浜岡原子力発電所  
基準津波の策定のうち  
地震以外の要因による津波について  
(コメント回答)

2020年5月21日

## 第547回審査会合（2018年2月9日）コメント一覧表

## 第767回審査会合（2019年9月6日）コメント一覧表

地震波速度構造から推定される地殻の厚さと噴出マグマの関係

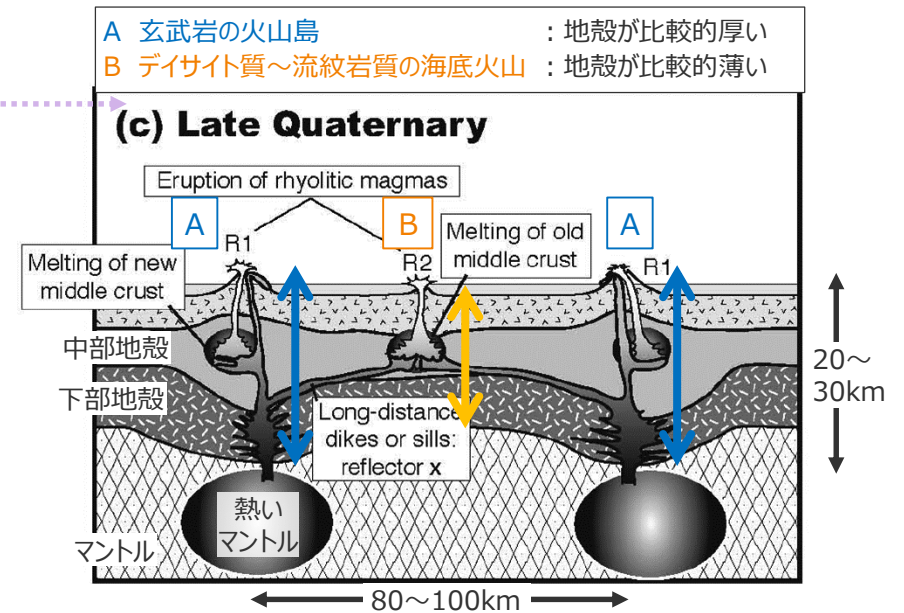
5	<b>【海中噴火による津波の予測式の適用性】</b> ・海中噴火・カルデラ陥没等による津波の予測式を国内外の海中噴火・カルデラ陥没等の観測事例や計算事例等に適用して、その適用性を検討すること。その際、地形的障壁による影響を考察すること。	・海中噴火・カルデラ陥没等による津波の予測式を1883年クラカタウ火山の津波と1952年明神礁の津波の事例に適用し、観測記録の津波高を概ね再現できることを確認した。 ・また、波源と観測地点との間に海峡などの大きな地形的障壁がある場合、津波の予測式により算定される津波高は観測記録と比べて過大になることを確認した。	・本資料3.3 ・補足13  <b>C5</b>
	6	<b>【山体崩壊による津波の複数手法での検討】</b> ・山体崩壊による津波波源のうち最も影響の大きい波源については、津波の審査ガイドに照らして、複数の手法により検討すること。	・山体崩壊による津波のうち最も影響の大きい御蔵島の山体崩壊の津波について、津波の予測式による津波評価に加えて、数値シミュレーションによる津波評価を行った。	・本資料3.3  <b>C6</b>
	7	<b>【記載適正化】</b> ・津波予測式を用いた敷地前面の津波高の算定について、その過程や根拠の記載を再確認すること。 ・伊豆弧（海域）の中部地殻の厚さと噴出マグマの関係の図について、引用文献と資料内容との整合を確認すること。	・資料の記載を再確認し適正化した。	・本資料 p.102,117

- ・ 地殻が薄かつその化学組成が玄武岩質である伊豆小笠原弧では、マグマは、極浅い地殻部分を除いて、いずれの深さでも周囲の岩石よりも密度が著しく低い。従ってマグマは、途中で浮力を失うことなく容易に地表に噴出することができる。このような場所に形成された火山では、地殻内部にマグマ溜まりはできないか、またはできたとしても比較的浅いところのみマグマ溜まりができる。浅いマグマ溜まりでは、周囲の岩石の温度が低いために、玄武岩マグマが冷却して結晶分化作用が進行する。(高橋ほか(1997))
- ・ 伊豆弧の玄武岩質マグマの卓越する火山島 (大島、三宅島、八丈島など) の直下のマンテルにはマグマ源となるマンテルが存在するが、火山島に産する流紋岩質カルデラの地下にはマグマ源マンテルは存在しない。(田村(2011))
- ・ 地殻構造と噴出するマグマの組成は関連があり、玄武岩を噴出する火山の中部地殻は厚く、流紋岩を噴出する火山の中部地殻は薄くなっている。玄武岩質の火山島 (八丈島や大島) から側方にマグマが長距離移動していることが明らかになってきている。これは、流紋岩マグマのカルデラは、玄武岩火山の間の中部地殻に側方に長距離移動し貫入したマグマが地殻を融解して生成した、という考えと整合的である。(田村(2016))
